Informe Pronunciamiento
“Ampliación en S/E Tineo 220 kV (NBESS)”

Obra para incorporar por Artículo 91° bis de la LGSE
Ley N° 21.721 de 2024

31 de agosto de 2026

SUBGERENCIA DE PLANIFICACIÓN

Figura 2-1. Diagrama unilineal con obra "Ampliación en S/E Tineo 220 kV (NBESS)". Fuente: Informe “Propuesta Preliminar de Obras Necesarias y Urgentes Año 2026” de la CNE.

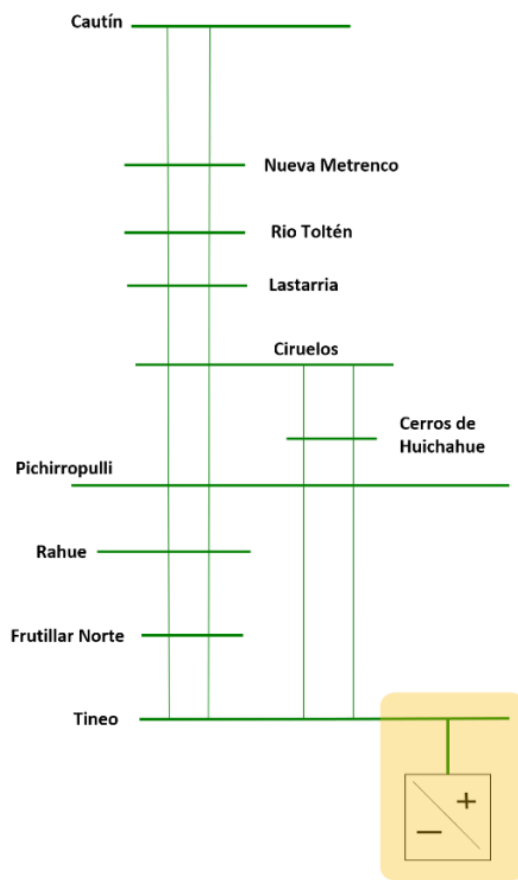
1. **Sistemas de comunicación:** Acorde al tipo de funcionamiento que otorgará al Sistema de Almacenamiento Tipo BESS, correspondiente a una operación del tipo Grid Booster para el corredor 220 kV Tineo – Cautín, será necesario contar con enlaces y canales de comunicación adecuados, para la operación remota de las instalaciones y corredores existentes hacia el sector norte de la S/E Tineo, con la finalidad de permitir el funcionamiento óptimo del equipamiento y la funcionalidad que se requiere otorgar al Sistema de Almacenamiento Tipo BESS. En este contexto, no debe acotarse la elección tecnológica y debe considerar la posibilidad de que este requerimiento sea cubierto mediante fibra óptica.

Al respecto, la evaluación del Coordinador, de manera referencial y para efectos de valorización presentada en (2), contempla todas las obras requeridas para la implementación de fibra óptica, mediante la instalación de un cable de guardia tipo OPGW (24 fibras), en los tramos comprendidos entre la S/E Tineo – S/E Nueva Pichirropulli, entre la S/E Nueva Pichirropulli – S/E Cerros de Huichahue, entre la S/E Nueva Pichirropulli – S/E El Laurel y entre la S/E El Laurel – S/E Valdivia. Adicionalmente, los tramos deberán contar con las cajas de empalmes que correspondan y en cada subestación se deberán incorporar equipos de comunicación en gabinetes independientes destinadas a la operación coordinada del Sistema de Almacenamiento que se conectará en la S/E Tineo 220 kV.

2. **Valor de inversión:** Con respecto a la ingeniería conceptual del proyecto y su valorización, el Coordinador concuerda con los elementos y obras incluidas con la ingeniería conceptual del proyecto, pero se requiere explicitar el requerimiento indicado en el comentario (1).

3. **Elección tecnológica:** Se requiere que la descripción de la obra, siendo la sección que se reflejaría en el Decreto del Ministerio, considere lo indicado en el análisis la obra en relación con que el BESS debe contar con capacidad Grid Forming, dado que esta característica permite acelerar el tiempo de respuesta del equipo.
